**KOMENDA WOJEWÓDZKA POLICJI**  
W RZESZOWIE  
35-036 Rzeszów, ul. Dąbrowskiego 30  
L. dz. SZ-337/2021

## WYJAŚNIENIA TREŚCI SPECYFIKACJI WARUNKÓW ZAMÓWIENIA

**Dotyczy postępowania o udzielenie zamówienia publicznego, w trybie przetargu nieograniczonego, o wartości powyżej 5 350 000,00 euro, pn. „Budowa nowej siedziby Komisariatu Policji w Rzeszowie przy ul. Błogosławionej Karoliny”, nr postępowania: ZP/1/2021.**

**Pytanie nr 161:**

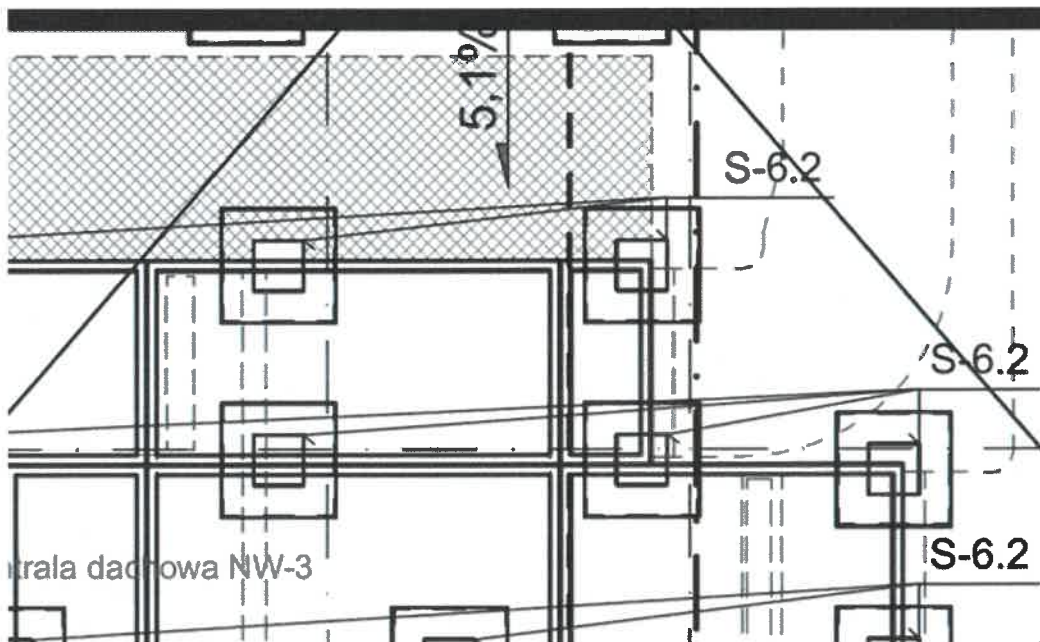
Z czego należy wykonać blaty umywalkowe w łazienkach?

Blaty podumywalkowe należy wykonać z płyty HPL gr.15 mm z blendą wys. 20 cm. Przed wbudowaniem materiał wymaga pisemnej akceptacji Zamawiającego.
